東海第二発電所
外部からの衝撃による損傷の防止(火山)
(審査会合における指摘事項への回答)

平成29年9月11日
日本原子力発電株式会社

1. 審査会合における指摘事項に対する回答 (No.492-1)(1/4)

図1 F 値の1.1倍を適用し算定した強度と座屈耐力の比較

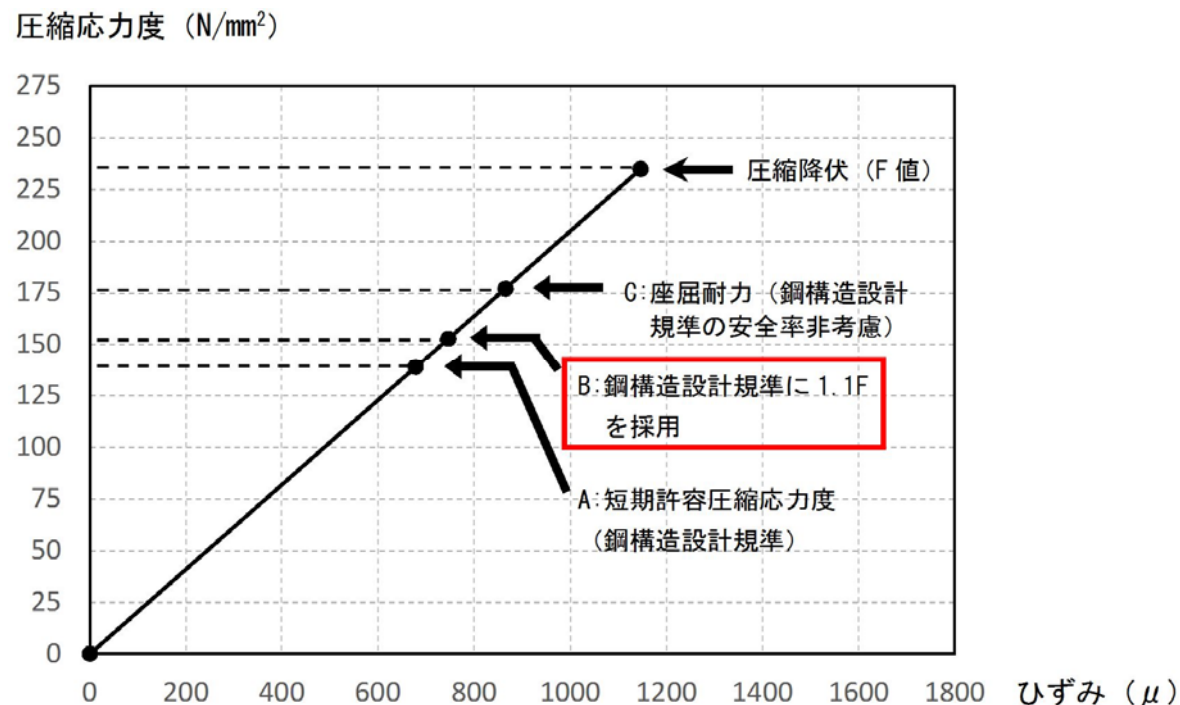
平成12年建設省告示第2464号（JIS適合品については、材料強度を1.1倍以下の数値をとることが可能である）は、積雪荷重に対する評価に適用可能なこと及び適用事例があれば示すこと。また、指針類に同様の扱いがあるか確認すること。

○タービン建屋の終局強度に対して算定する強度（F値の1.1倍を適用した場合）の保守性

タービン建屋の屋根トラスの部材終局強度に対する評価において、F値の1.1倍を適用し算定した強度が、座屈耐力に対して、一定の保守性が確保されていることを、以下のとおり確認した。

・タービン建屋において最も検定値が厳しくなる鉄骨部材の各圧縮強度（許容応力度～終局強度）レベルの一例を図1に示す。

A：鋼構造設計基準に記載される設計式から算定した強度 ⇒ 短期許容応力度に対する評価で使用

B：鋼構造設計基準に記載される設計式にF値の1.1倍を適用し算定した強度 ⇒ タービン建屋の終局強度に対する評価で使用

C：座屈耐力（終局強度）：修正若林モデル※

図2 建屋健全性評価の考え方

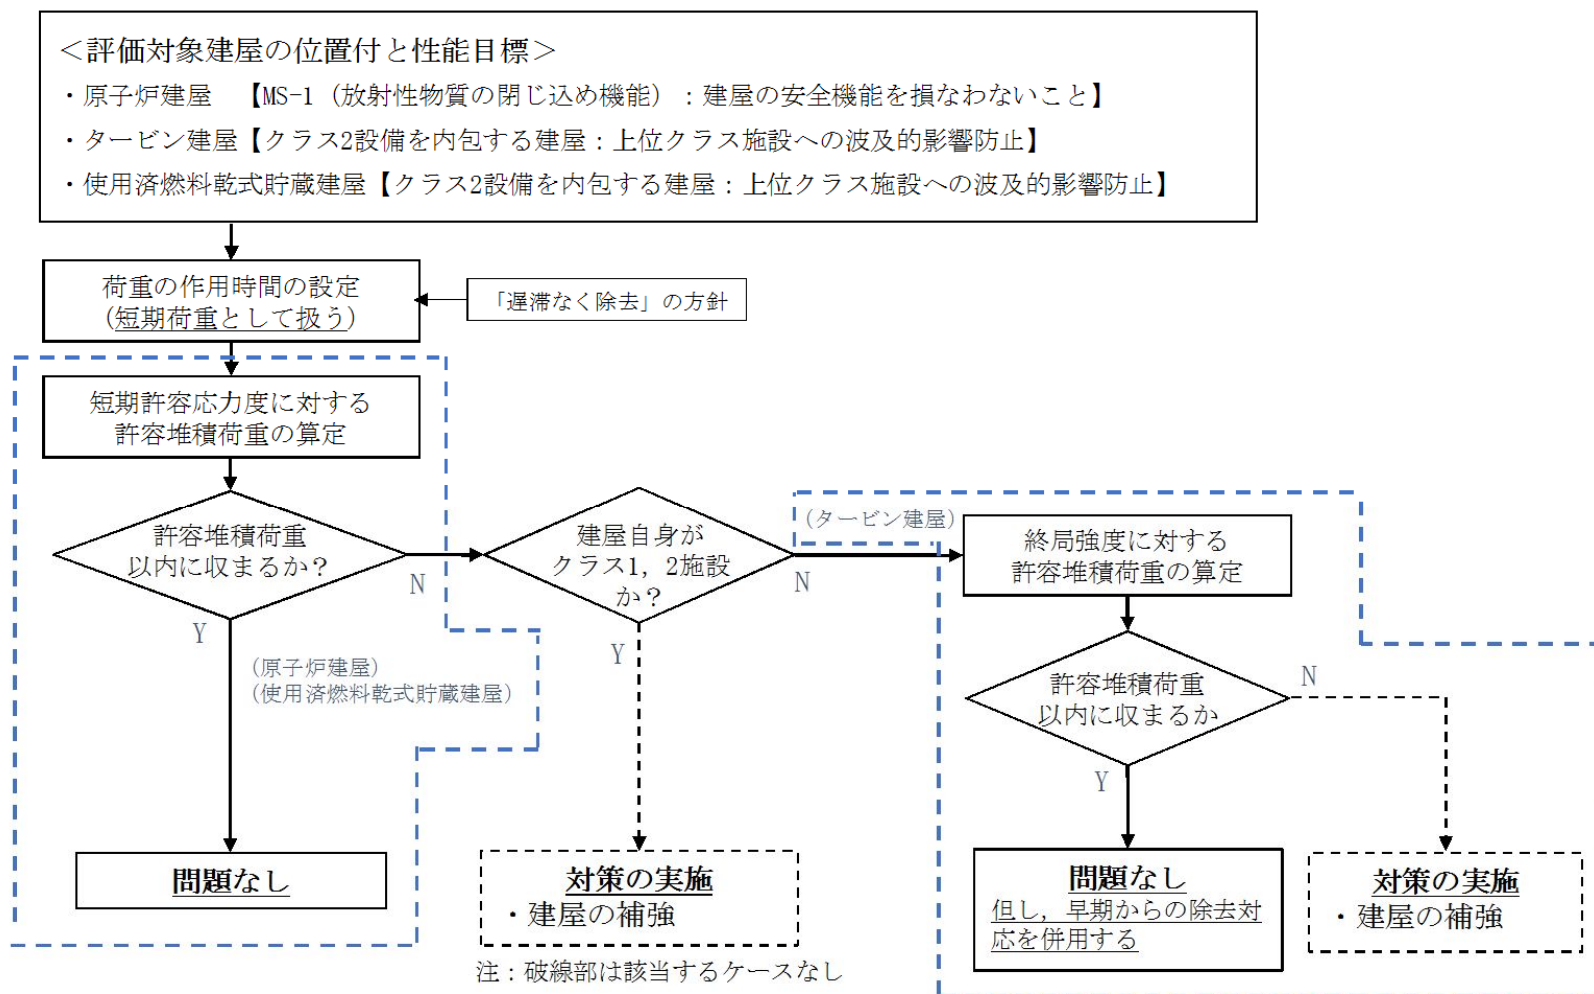
許容堆積荷重の算定は実質的に応力評価なので評価内容を説明すること。また、設置許可、工事計画認可それぞれのフェーズで示す内容について整理して示すこと。

評価対象施設である原子炉建屋、タービン建屋、使用済燃料乾式貯蔵建屋を図2に示す建屋健全性評価の考え方に従い評価を行う。これらの建屋のうち、原子炉耐建屋とタービン建屋を代表として、評価内容及び評価結果を示す。各々を代表建屋として選定した理由を以下に示す。

- ・原子炉建屋 ⇒ 自身がMS-1（放射性物質の閉じ込め機能）の機能を有し、短期許容応力度に対して耐力を確認する建屋
- ・タービン建屋 ⇒ 建屋自身がクラス1、2施設に該当しない建屋のうち、構造的にもスパンが長く、終局強度に対して耐力を確認する建屋
